シヤシ

変更項目のみ記載、記載なき項目は、
'91-9 新型車解説書および整備解説書
を参照下さい。

■ 主要変更点

プロポーショニングバルブ

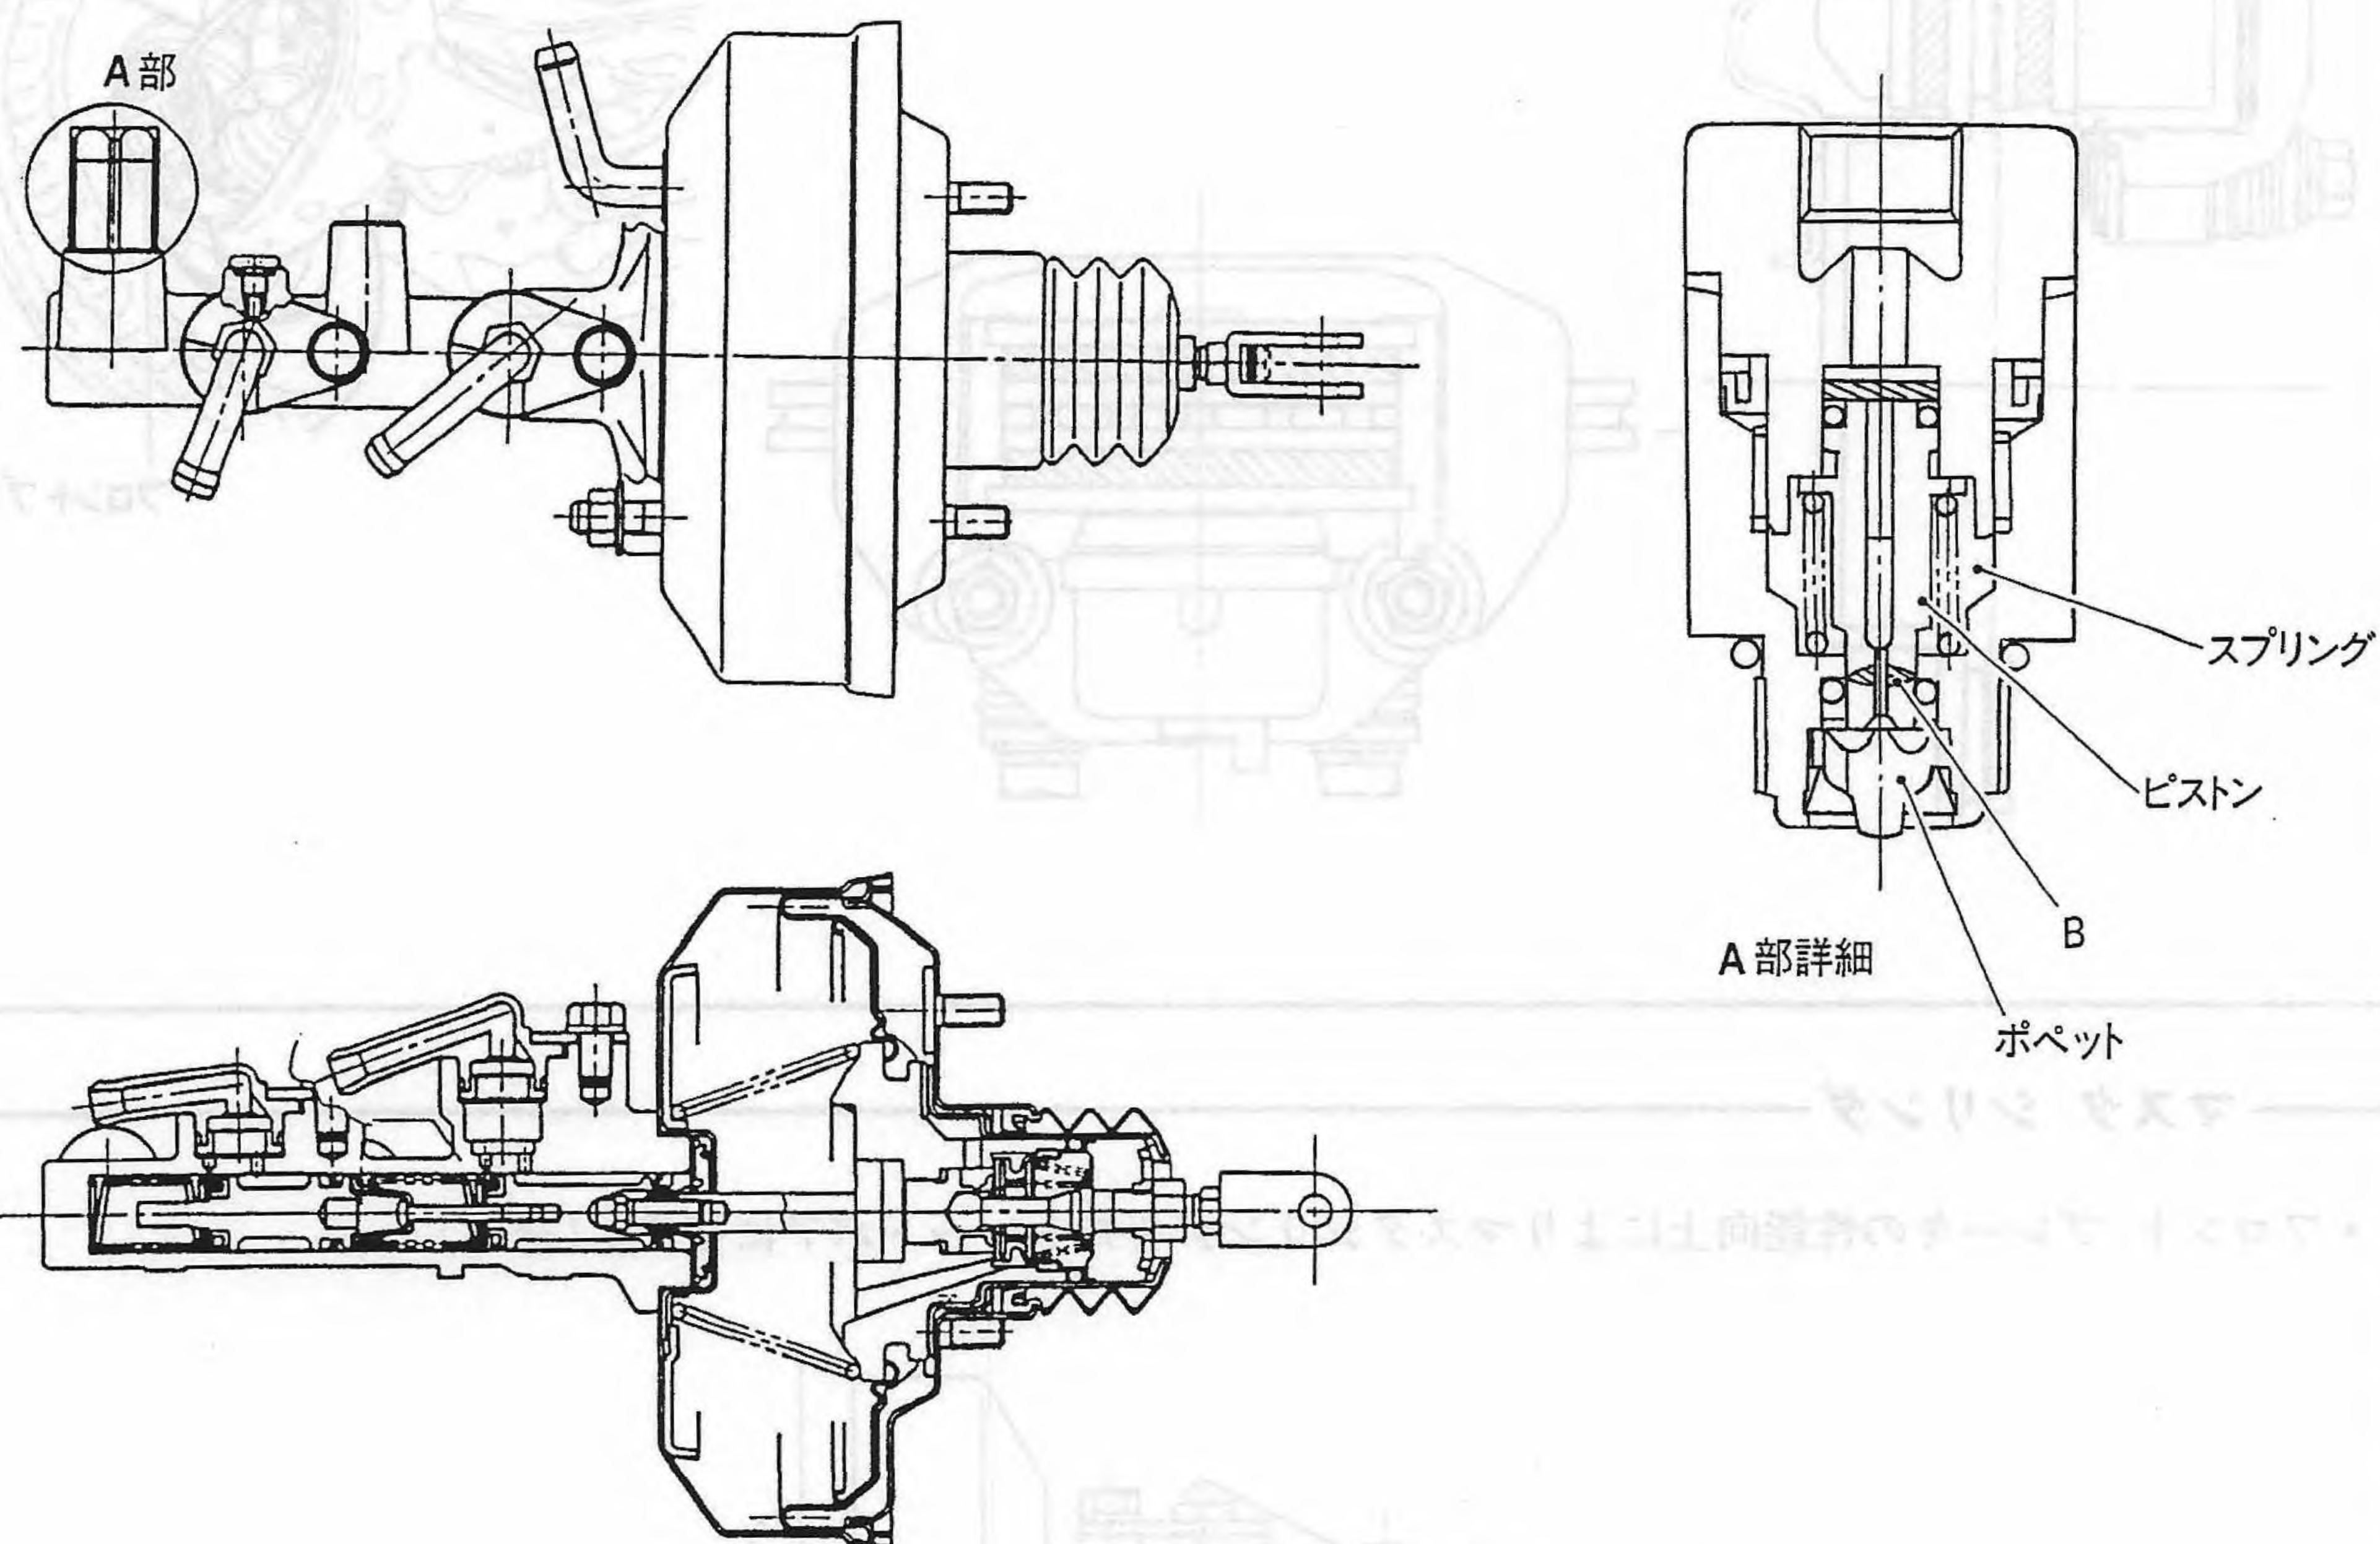
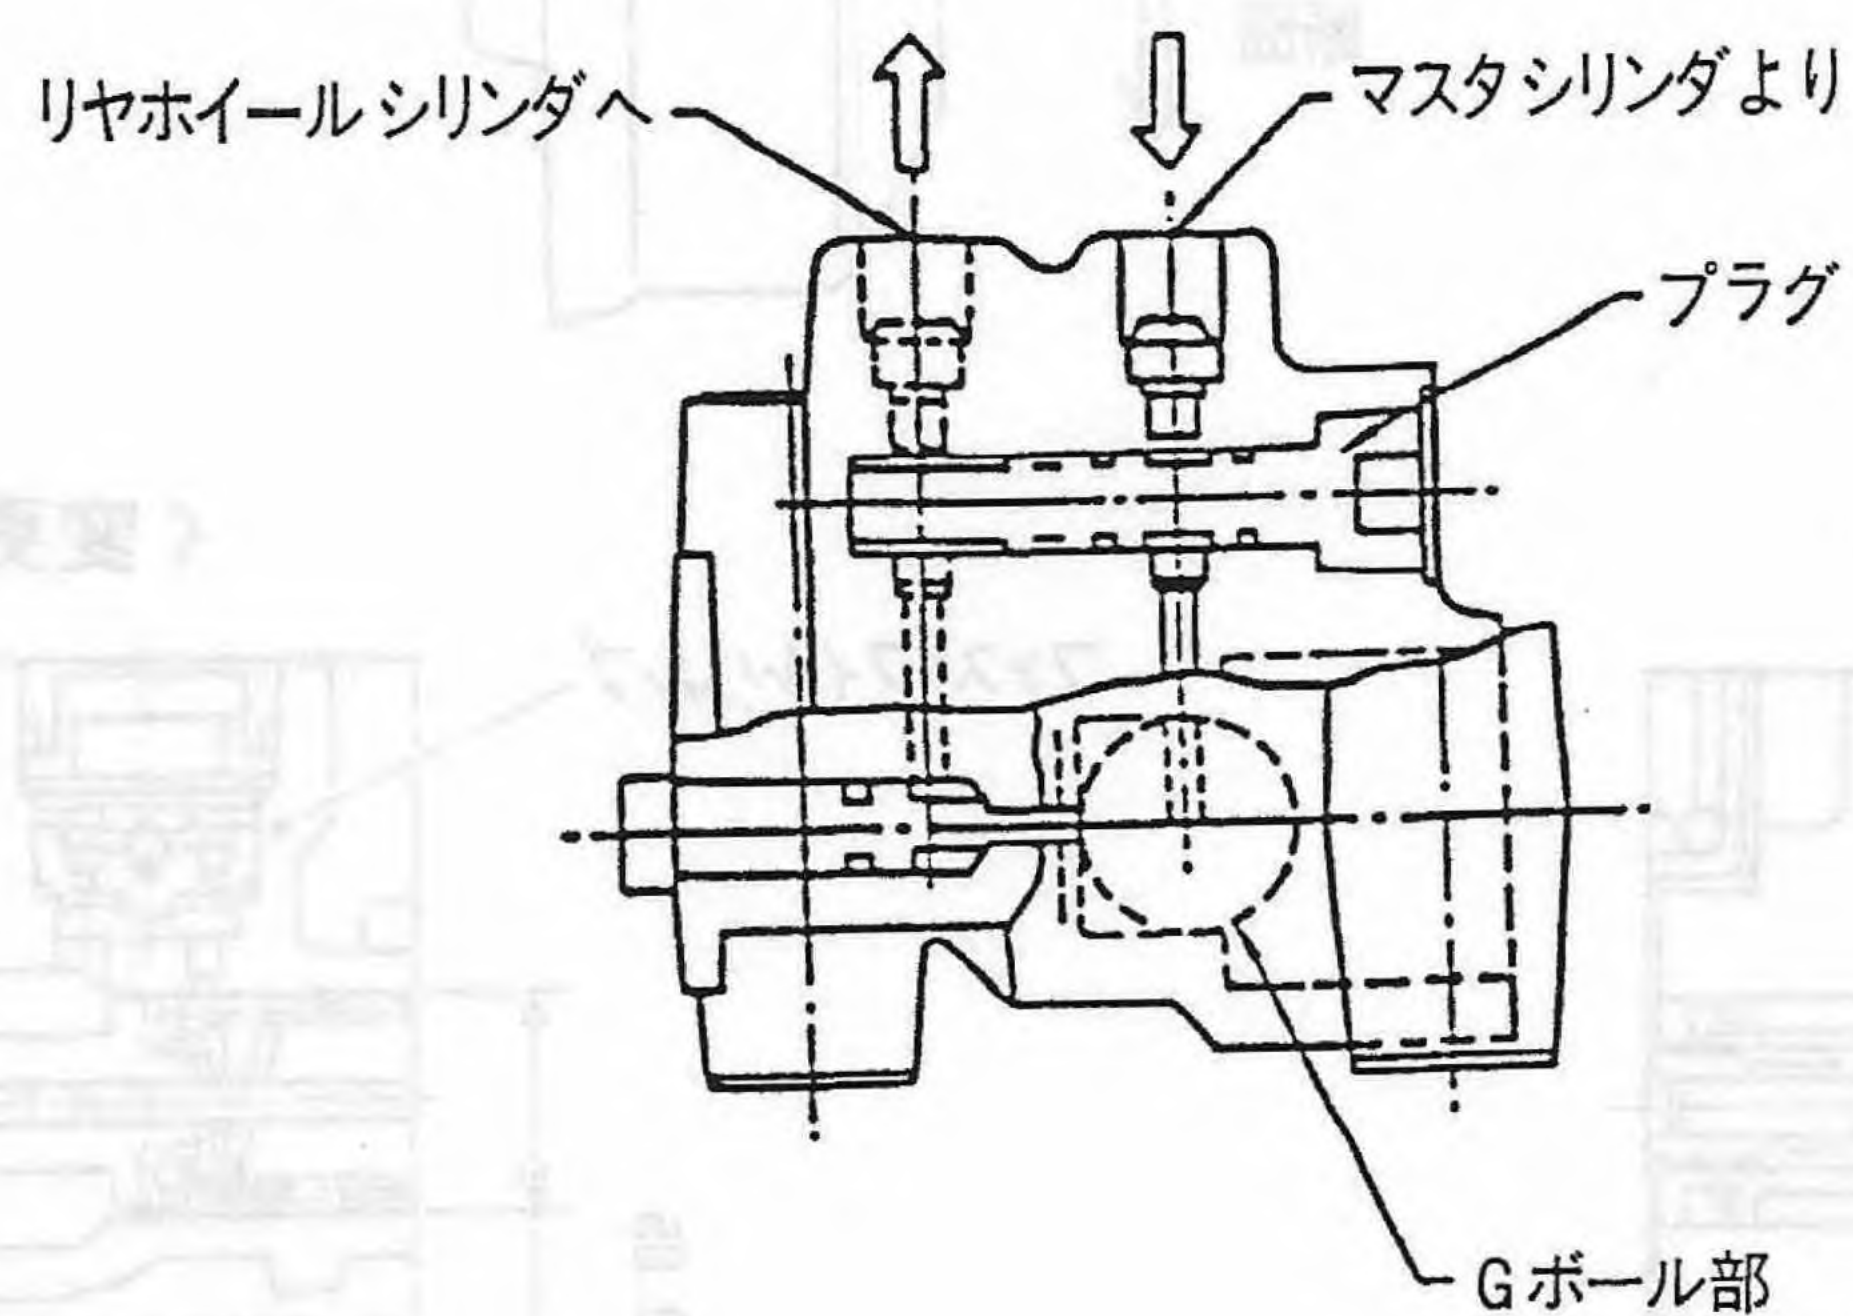
フロント ブレーキの性能向上並びに部品共用化によりイナーシャ プロポーショニングバルブからマスタシリンダ内蔵式のプロポーショニングバルブを採用した。

リヤ ブレーキー

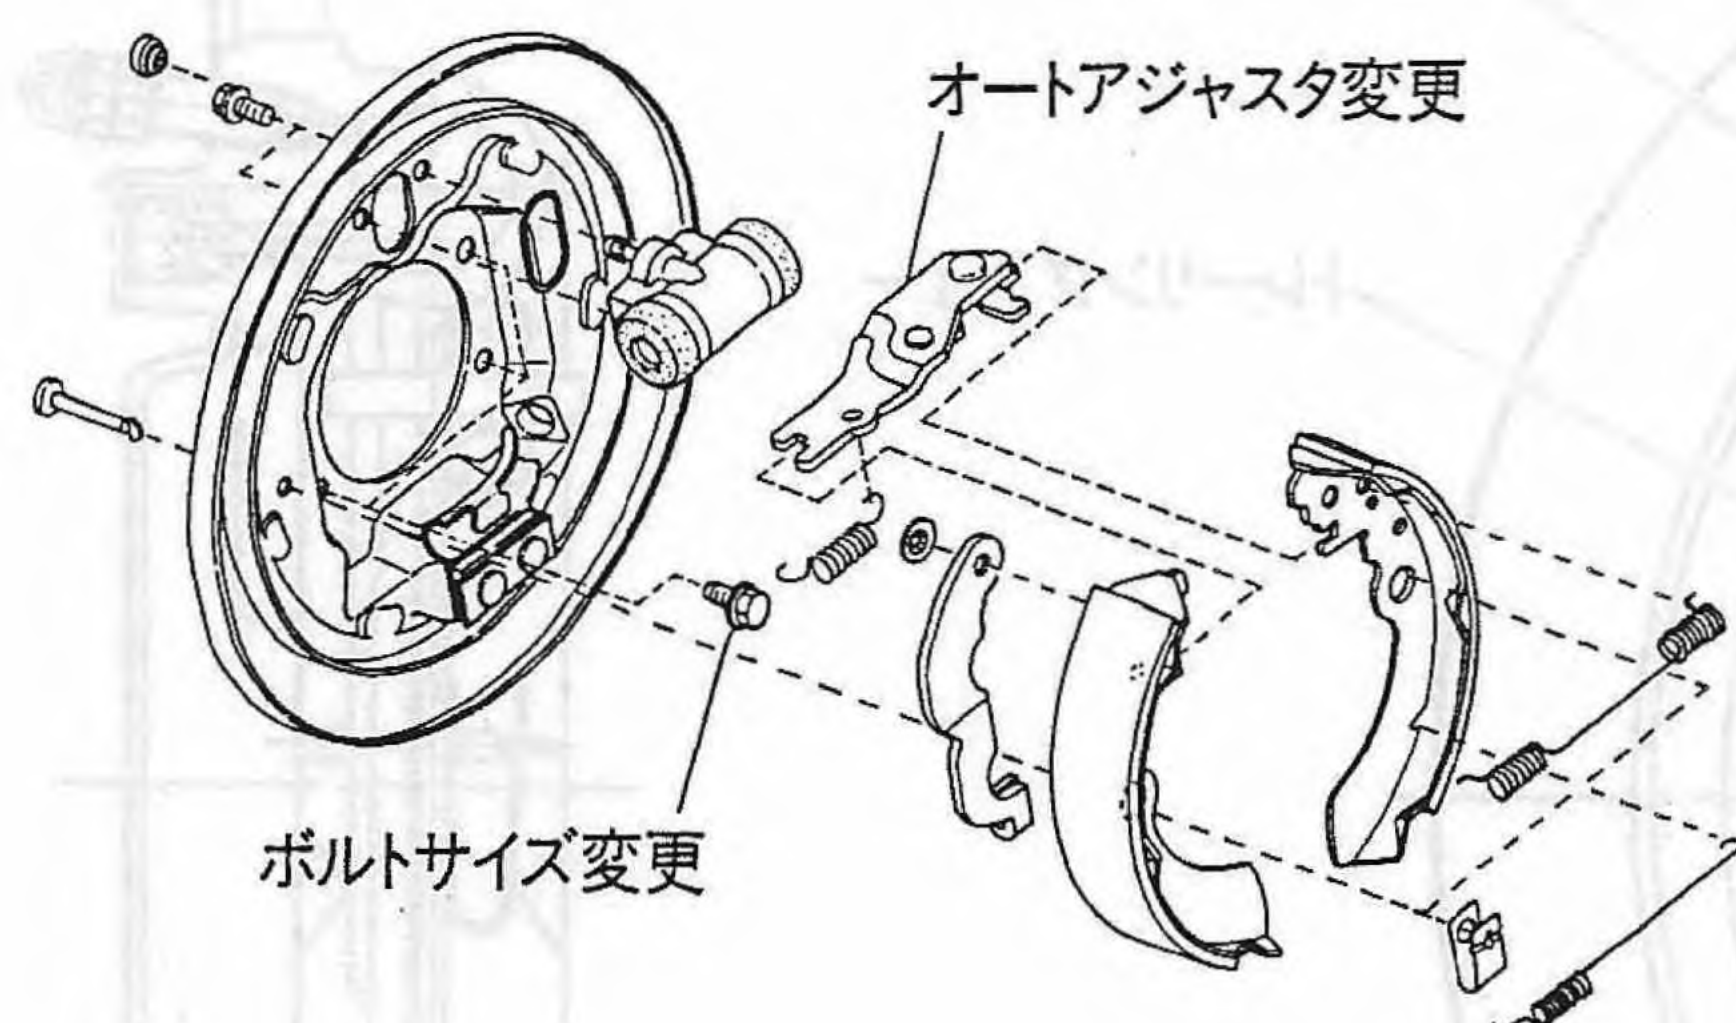
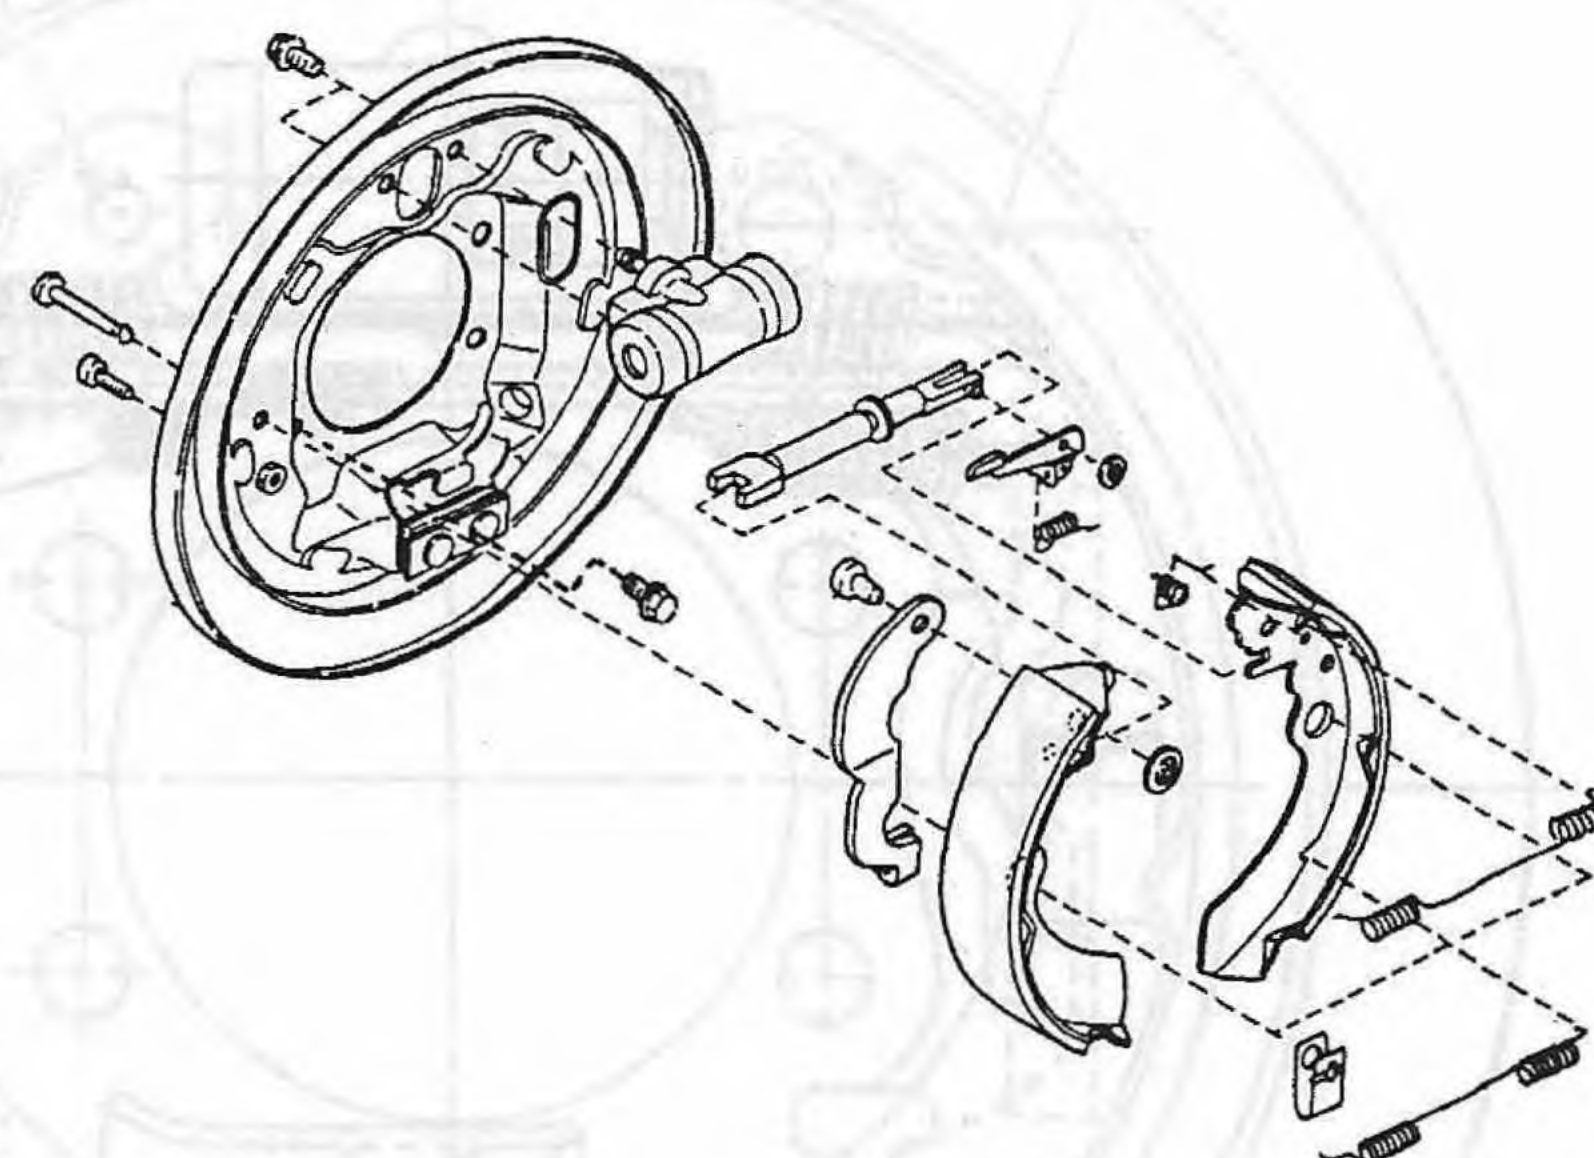
- 部品共用化のためオートアジャスタ構造をインクリメントタイプからワンショットタイプに変更し、取付ボルトもM10化した。(全車)
